## **Solarthermieanlage Kempen, Stellungnahme zum Alternativenvergleich**

### **Ausgangspunkt**

### Eignungsfläche 9 (identische Bewertung auch bei Flächen 6 – 8)

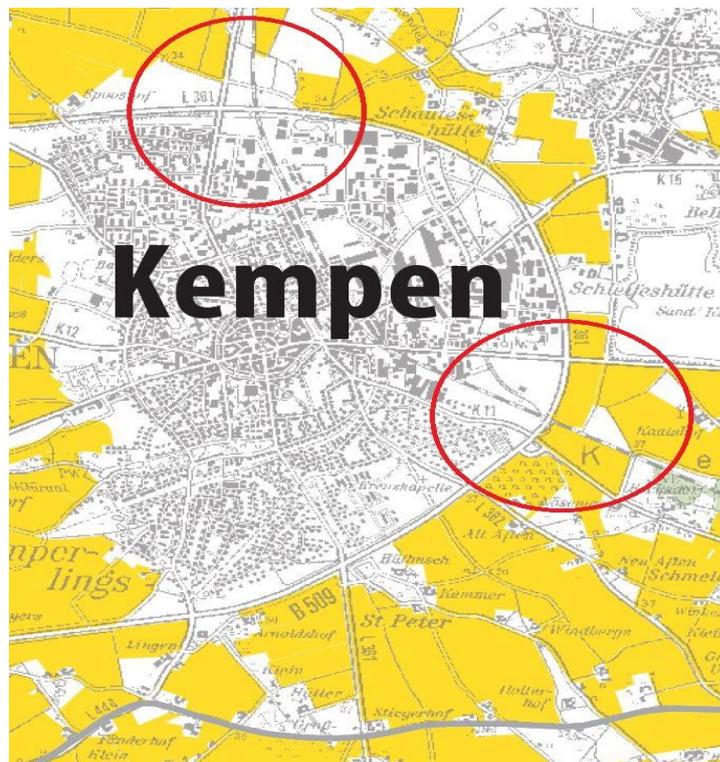
Kommentar: Im Regionalplan werden die Flächen 6 - 9 als „Agrarstrukturell bedeutsame Flächen in landwirtschaftlichen Produktionsräumen mit hoher Produktivität“ dargestellt. Dies widerspricht der Einstufung des Gutachtens. Das Gutachten ist ohne Quellenangaben nicht nachvollziehbar.

## Eignungsfläche 1 (identische Bewertung auch bei Fläche 2)

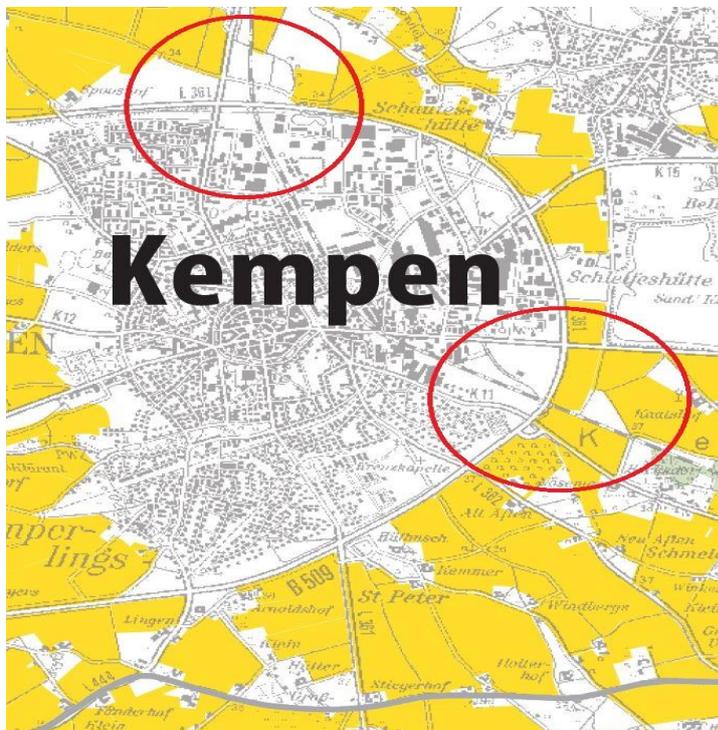
Kommentar: Im Regionalplan wird die Flächen 1 nicht als „Agrarstrukturell bedeutsame Flächen in landwirtschaftlichen Produktionsräumen mit hoher

Produktivität“ dargestellt. Dies widerspricht der Einstufung des Gutachtens. Das Gutachten ist ohne Quellenangaben nicht nachvollziehbar.

## Eignungsflächen 4 und 5

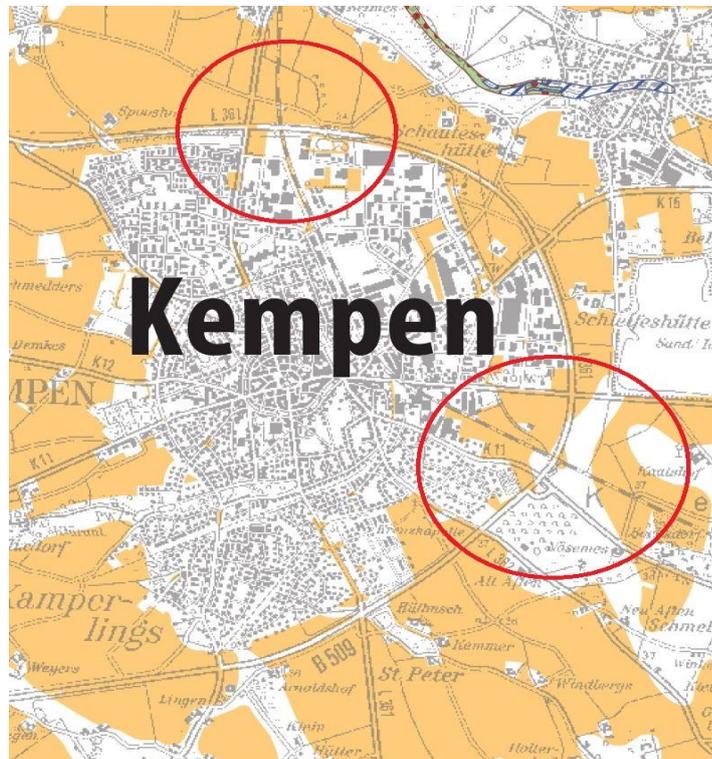
Kommentar: Im Regionalplan werden die Eignungsflächen 4 und 5 als „Sehr und besonders schutzwürdige Böden\* (Naturnähe hoch – sehr hoch)“ mit „Regelungs- und Pufferfunktion“ dargestellt.

Es verbietet sich geradezu, diese Flächen einer gewerblichen/industriellen Nutzung und der damit verbundenen Versiegelung zuzuführen. Auch ist die Bewertung des Gutachters, wonach ein ökologischer Nutzen (Trittstein) aufgrund der Lage im Siedlungsraum zu verneinen ist, eine rein formale Betrachtung auf Basis der angenommenen Kriterien. Einer fachlichen Bewertung hält diese Aussage nicht stand. Im Gegenteil scheint die Errichtung einer Solarthermieanlage als einer der wenigen denkbaren Wege, um den Erhalt der wertvollen Bodenflächen zu gewährleisten und die Flächen zugleich einer „gewerblichen“ Nutzung zuzuführen.

Die Bewertung des Gutachters ist in diesem Punkt unvollständig sowie nicht nachvollziehbar.
